**Informe Consolidado de Solicitud de Aclaraciones, Rectificaciones y/o Ampliaciones Complementario a la Declaración de Impacto Ambiental del Proyecto "Loteo y Urbanización Alto Laderas"**

Nombre del Titular :Inmobiliaria Montemar S.A.  
Nombre del Representante Legal :Juan Ignacio Soza Donoso  
Dirección :Ahumada 11 Oficina 803, Santiago

El presente Informe Consolidado de Solicitud de Aclaraciones, Rectificaciones o Ampliaciones a la Declaración de Impacto Ambiental del proyecto "Loteo y Urbanización Alto Laderas", contiene las observaciones generadas en virtud de la revisión de la Adenda.

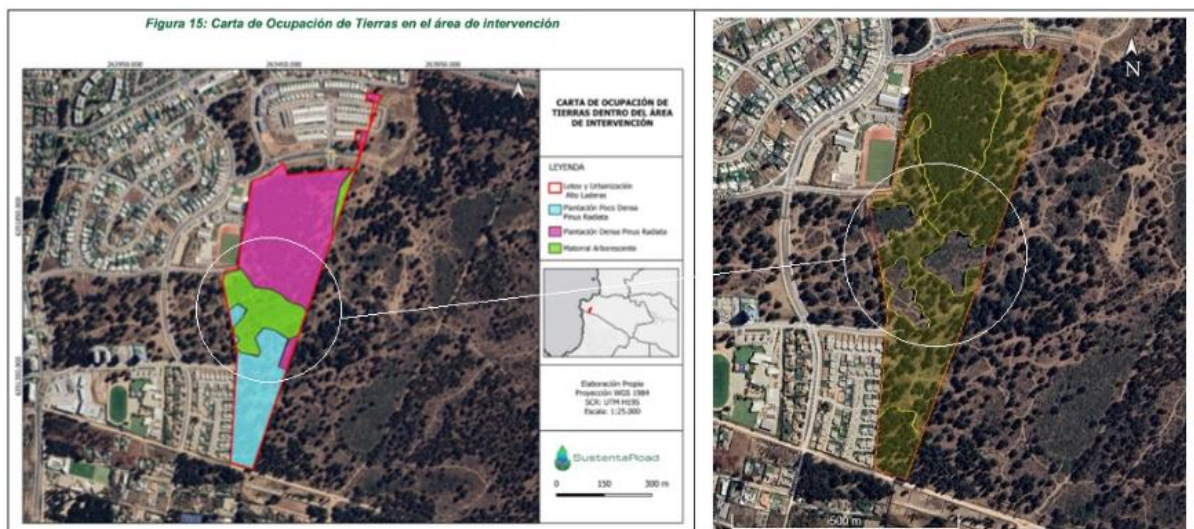
15. En la relación a la respuesta 51 de la Adenda, referente a realizar una nueva prospección en terreno enfocada en la entomofauna, específicamente para el género *Grammostola* (Clase *Arachnida*), el cual no fue encontrado en el área del proyecto. Se solicita al titular complementar su respuesta con un informe técnico metodológico detallado que incluya técnicas utilizadas, esfuerzo de muestreo, condiciones climáticas y horarios. Adjuntar evidencia gráfica (fotos, cartografías, fichas de terreno) y un protocolo ante hallazgo de fauna críptica, especialmente a la perteneciente al género *Grammostola* durante la fase de construcción.

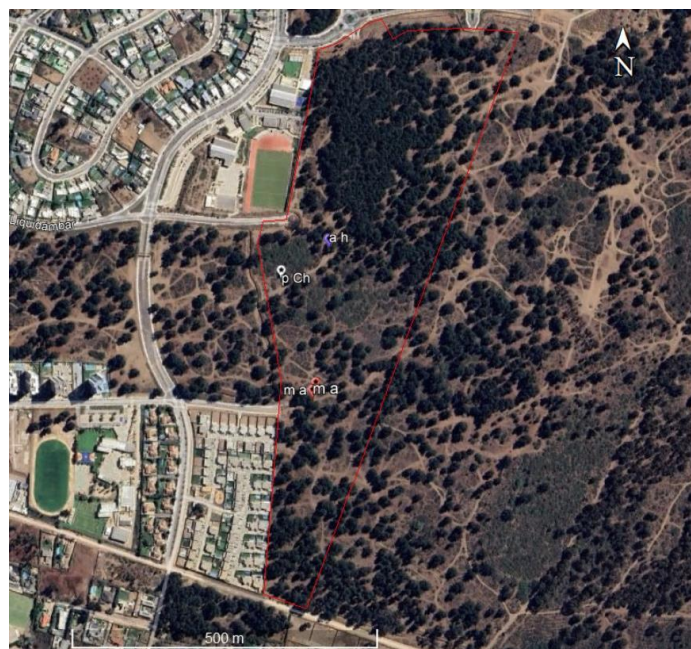
Al respecto, se solicita, además, aclarar las diferencias entre la superficie de plantación de pino definida en la Figura 15: Carta de Ocupación de Tierras en el área de intervención, y la superficie de plantación indicada en el PAS 149 (Ver imagen a continuación).

Figura: Zoom a Plano de Áreas Verdes.

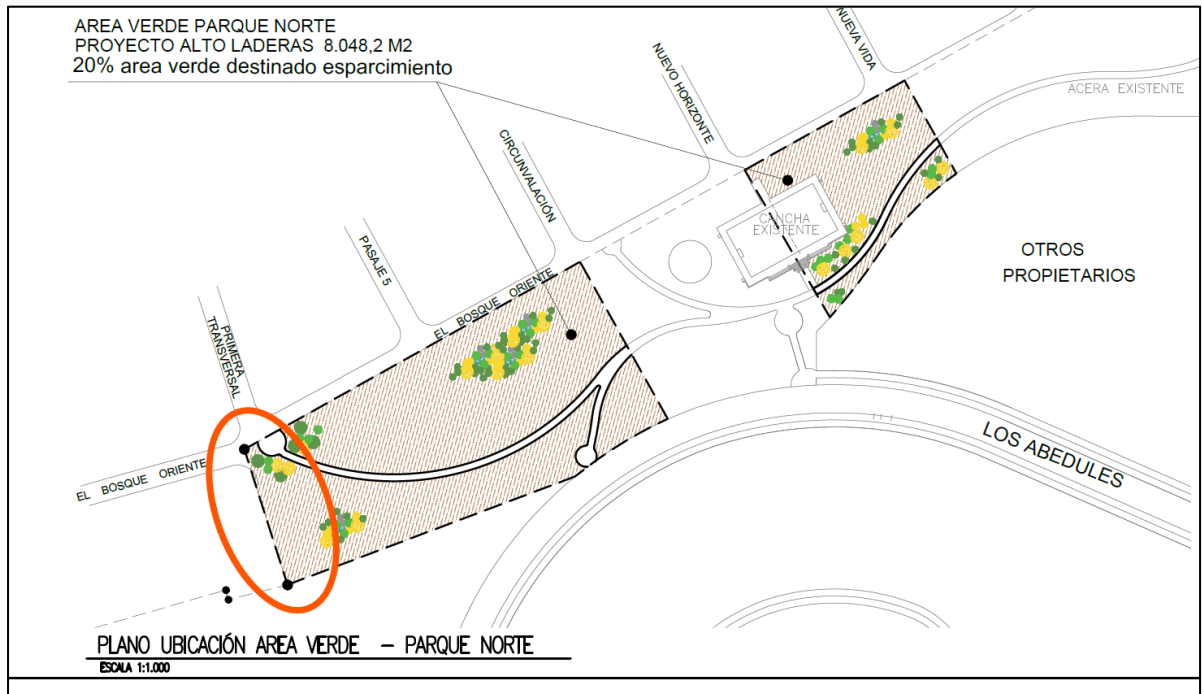
44. En relación con la respuesta 6 de la Adenda PAC, el Titular indica: “En estas áreas verdes se busca mantener el mismo estilo y armonía actualmente existente en otros proyectos de paisajismo

*desarrollados por el titular, para entregar a la comunidad un espacio de calidad. En el Anexo A, se adjunta plano referencial de las áreas verdes". De lo indicado, el plano referencial se encuentra en el Anexo B, específicamente en el Archivo B.7. En la revisión de éste, se puede observar que en una de las áreas verdes cierra la calle Primera Transversal. Posteriormente, se revisa *Google Earth* para corroborar lo observado, y se puede apreciar que el tramo de la calle Primera Transversal entre las calles El Bosque Oriente y Los Abedules, corresponde a la extensión de la calle Primera Transversal en condición de camino de tierra. En las figuras a continuación se muestra lo indicado. De lo expuesto, se solicita al titular lo siguiente:*
